Dott.Chim. Maurizio Galasso

**Relazione di consulenza tecnica in merito alla caratterizzazione dei terreni rinvenuti sul sito della Caserma "Antonio Manganelli" sede del XII reparto Mobile della Polizia di Stato località S. Caterina Reggio Calabria.**

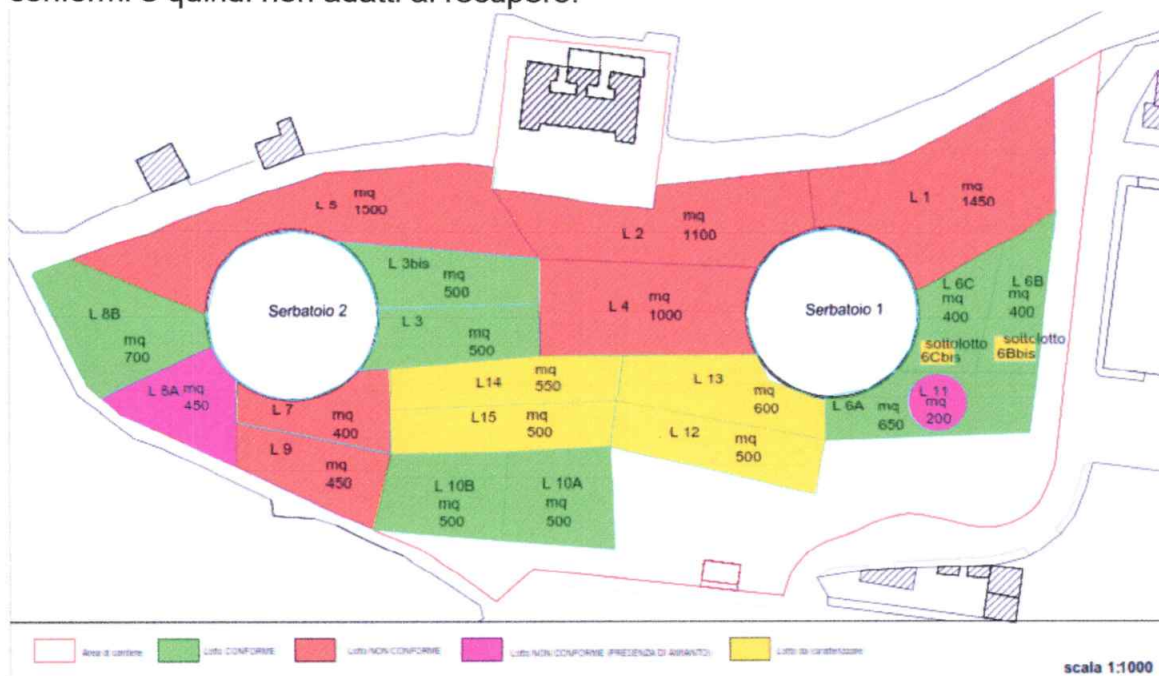
In particolare il 24/07/2024 veniva inviata tabella di riepilogo con le analisi effettuate nella Sub area 2 (v. TAB. di seguito) nonché una planimetria indicante le aree con terreni non conformi (di seguito riportata) oltre ad aree ancora da caratterizzare.

Dalle analisi dei dati inviati appare che circa il 50 % hanno valori del test di cessione non conformi e quindi non adatti al recupero.

Ne consegue che sulla base dei dati rilevati dall'azienda un'ampia area del sito appare ricoperta da terreni che devono andare a smaltimento e non a recupero.

Planimetria aggiornata

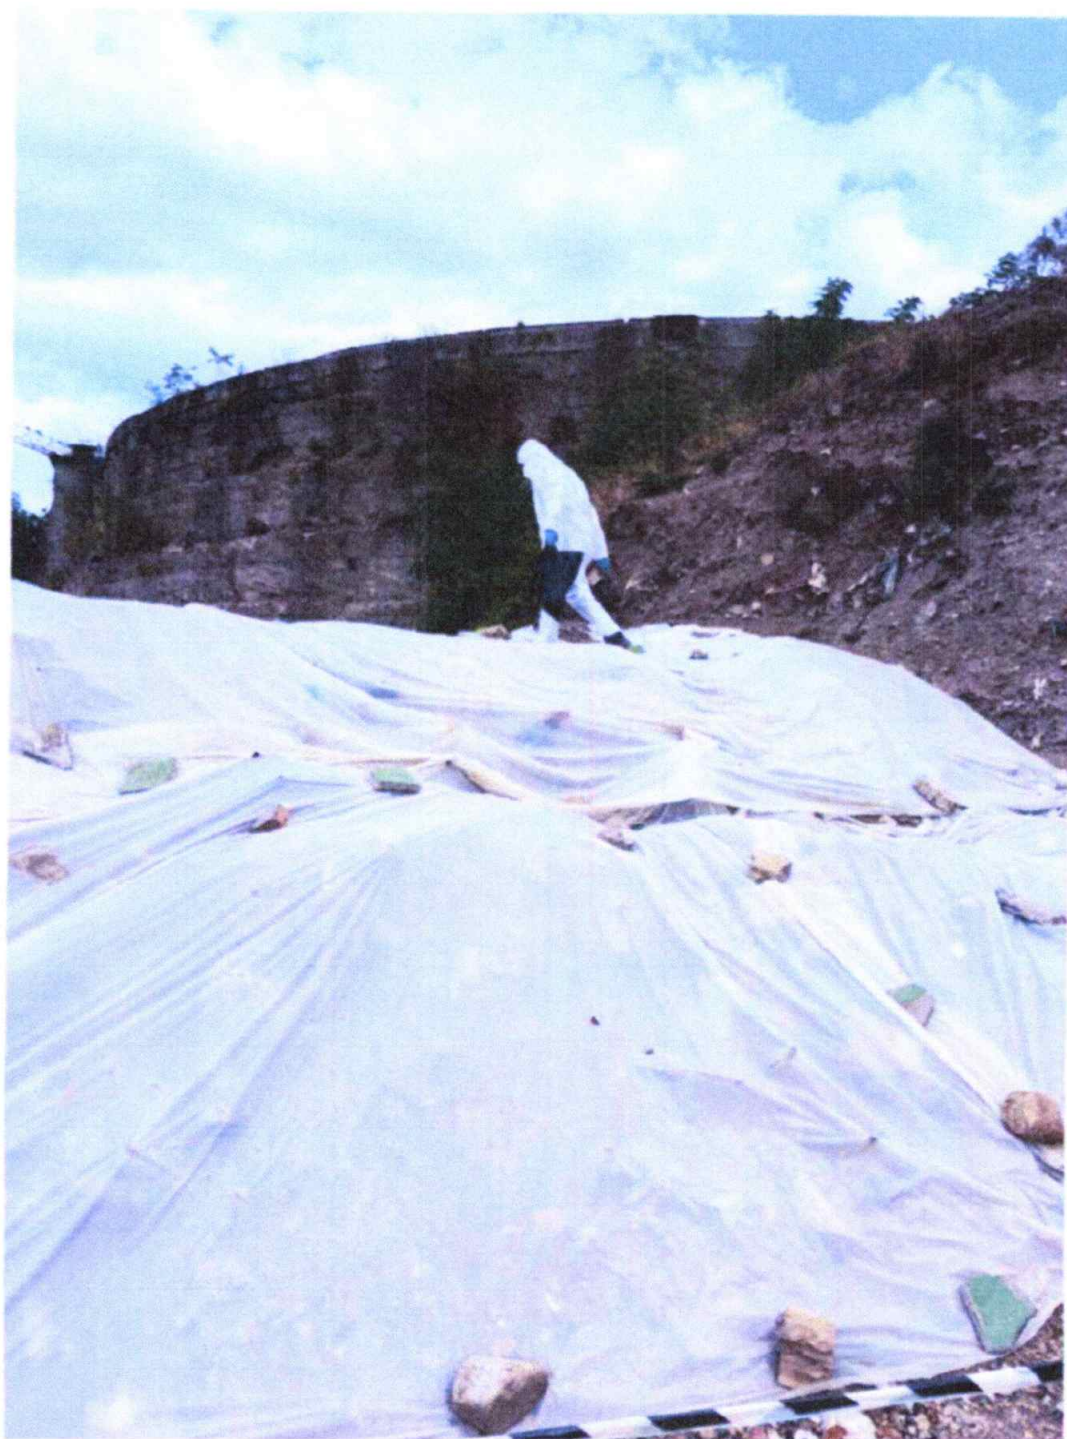
Per la esecuzione di tale indagine è stata presa a base la planimetria elaborata dall'impresa sulla quale sono stati poi riportati i punti di campionamento, e sono stati evidenziati i risultati ottenuti.

Per la esecuzione delle indagini sono stati individuati trenta punti di campionamento nelle aree ove erano state segnalate le difformità.

I campioni aventi un eluato non conforme al DM 5/02/1998 almeno per un parametro sono risultati essere 12, e sulla planimetria sopra riportata è stata evidenziata l'area da trattare.
